大型観光バス電気装置（フロントドアガラスヒーター配線） のリコールについて

リコール番号 4525

（届出日：令和元年7月11日 開始日：令和元年7月12日）

改善箇所説明図

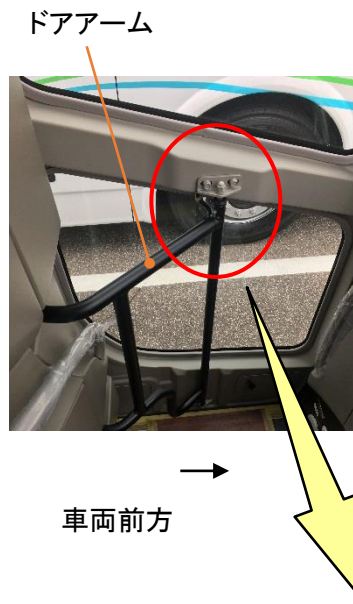
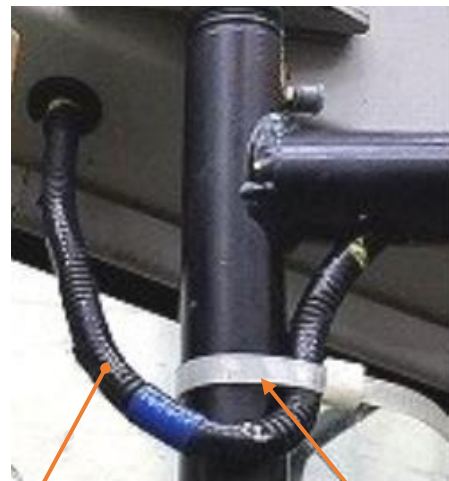
基準不適合発生箇所

大型バスにおいて、オプション設定されているフロントドアガラスヒーターの配線の固定方法が不適切なため、ドア開閉時にアーム部（上側水平バー）の配線に局所的な曲げが生じるものがある。そのため、そのままの状態で使用を続けると、ドア開閉に伴って当該配線が繰り返し曲げられることで配線が断線し、発煙が生じるおそれがある。

改善措置の内容

全車両、フロントドアガラスヒーター配線の固定方法を対策仕様に変更する。また、当該配線を点検し、不具合発生部に断線が認められた場合は当該配線を新品に交換する。

注：□ は不具合発生部に断線が認められた場合に新品と交換する配線を示す。
